TRANSPORDIAMET

Meie 24.04.2025 nr 7.2-1/25/26100-11

Narva-Jõesuu linna üldplaneeringu kooskõlastamata jätmine

Joonis 1 vasakul: väljavõte üldplaneeringus Narva liiklussõlmest. Joonis 1 paremal: väljavõte Sillamäe-Narva eelprojektist.

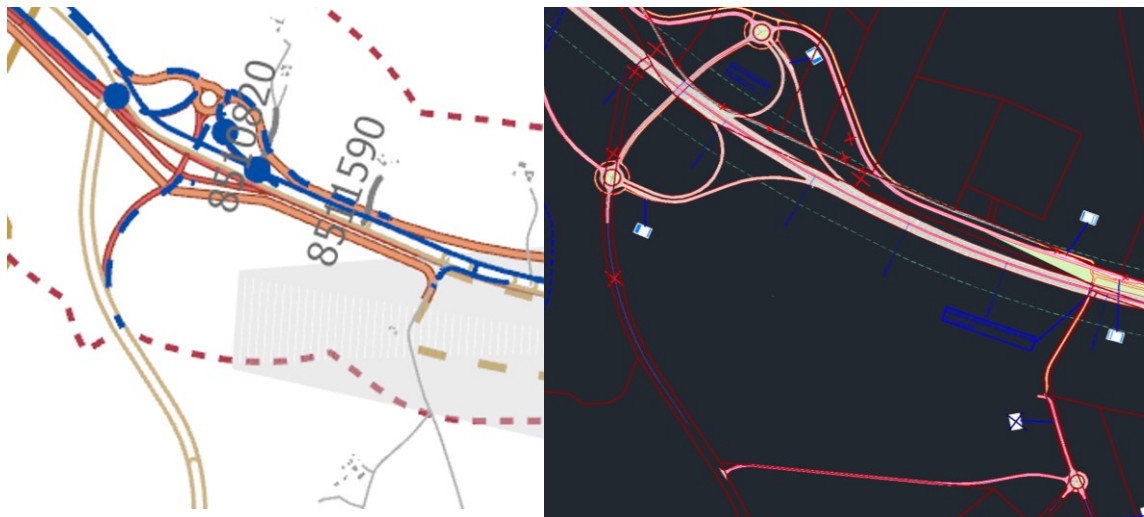
- 1.1. Taristu joonisele kantakse ainult teemaplaneeringu kohane trassikoridor tingmäärgina ja sõlmede asukohad näiteks ringikujulise tingmäärgiga, st teejooned eemaldatakse, sest sõlmede geomeetria ja kogujateede paiknemine on eelprojektiga muutunud. Sõlmedes vananenud info on maaomanikele eksitav. Kogujateede ja juurdepääsude paiknemine on oluliselt muutunud (vt Narva liiklussõlme näitel, joonis 1).

- 1.2. Soovitame trassikoridori sees uuendada tee paiknemist ja sõlmede lahendust vastavalt Sillamäe-Narva eelprojektile (vt dwg-joonis kirja lisa nr 1). Eelprojektikohase täpse lahenduse peale kandmisega saame vabastada suure hulga maid, mis punkti 1.1 kohaselt jääks sõlme piirkonna ligikaudsesse kitsenduste alasse.

Joonis nr 1. Väljavõte Maa-ameti kaardirakendusest. Perspektiivsed suurulukiläbipääsud tähistatud halli tingmärgiga.

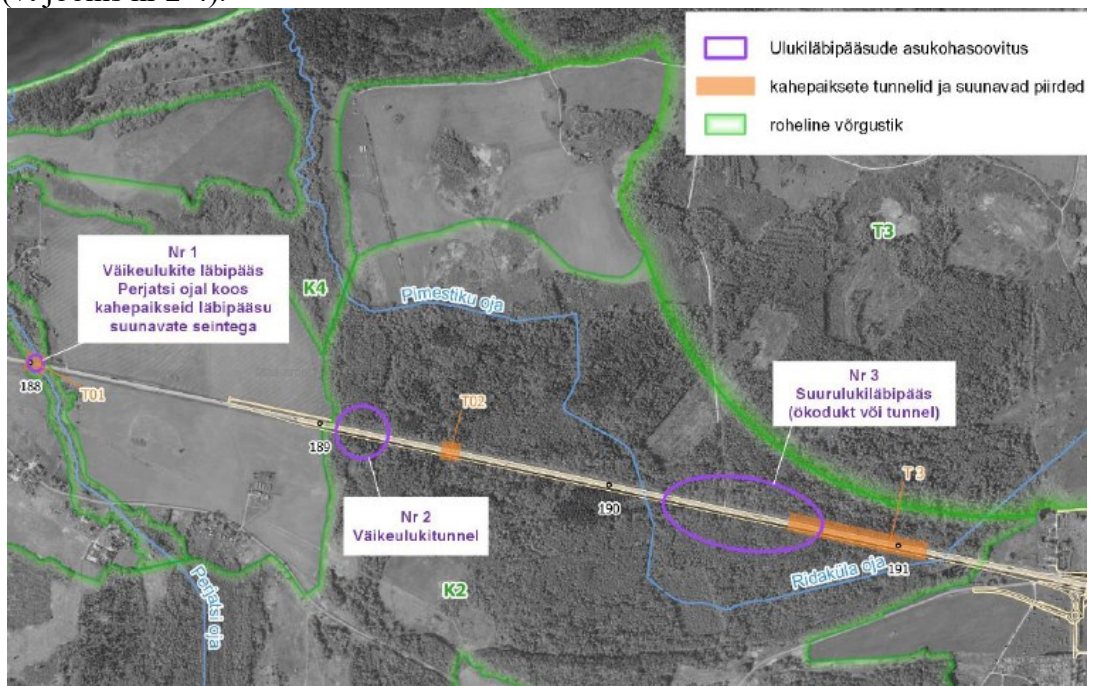
- 2.1. Rohevõrgustiku toimivuse tagamine ulukiläbipääsude piirkonnas.
 - 2.1.1. Suuruluki läbipääsude asukohad on ulukiuuringus kavandatud rohevõrgustiku koridoride ristumiste asukohtadesse või vooluveekogude ristumiste asukohtadesse selleks, et säilitada ühendused loomastiku elupaikade vahel ja roheline võrgustiku sidusus mõlemal pool maanteed. Oleme suuruluki läbipääsud lisanud Maa-ameti kaardirakendusse (vt joonis nr 1). Kaart on kättesaadav:

Joonis nr 2. Väljavõte ulukiuuringust. Ulukiläbipääsude asukohasooitused Sillamäe ja Sinimäe lõigul, km 188-191 piirkonnas. Suurulukiläbipääs nr 3. (Aluskaart: Maa-amet 2023).

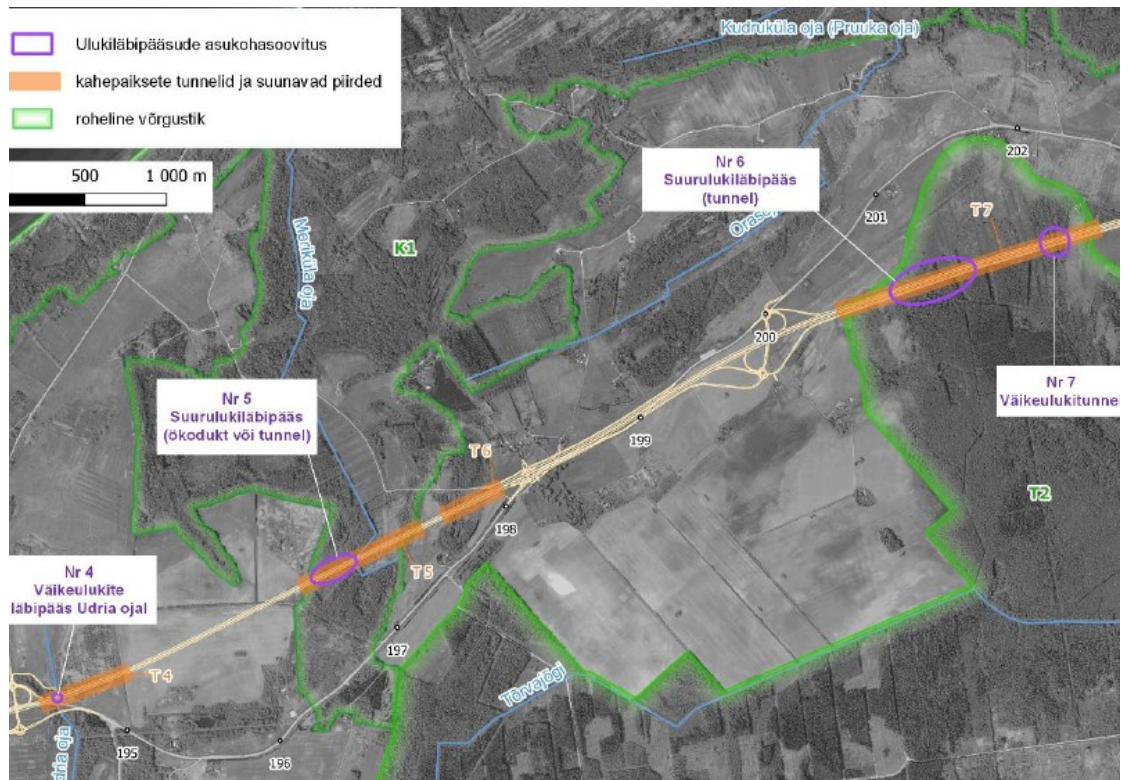
2.1.2. Suurulukite läbipääsud on ulukiuuringus kavandatud asukohtades nr 3, 5, 6 ja 8a (vt joonis nr 2-4).

- 2.1.3. Suurulukiläbipääsude toimivuse tagamiseks moodustada piiranguvööndid, mis on kantud maakasutusplaanile. Piiranguvööndina käsitletakse, arvestades maa kõlvikulist jaotust ja asustuse olemasolu ulukiläbipääsudel, 500 meetri raadiusega ala ulukiläbipääsu keskpunktist. Lähtuvalt maakasutusest ja rohevõrgustiku paiknemisest võib piiranguvööndit täpsustada, kaasates loomastiku ja rohevõrgustiku eksperdi. Ulukiläbipääsu piiranguvööndis ei ole tee ehitusprojekti valmimise ajal seni hoonestamata katastriüksustel uute ehitiste (v.a õhuliinid, maakaabelliinid, maa-alused trassid) püstitamine lubatud. Lubatud on ehitiste püstitamine olemasolevate hoonestusaladega seotult nii, et olemasolevad ja kavandatavad ehitised moodustavad kompaktse terviku. Piiranguvööndites tuleb säilitada kõrgpuistu jätkuv sidusus ulukiläbipääsude suudmeala ja ümbritsevate kasvava metsaga alade vahel. Ehitised, sh piirdeaiaid, ei tohi takistada loomade liikumist ulukiläbipääsudele.
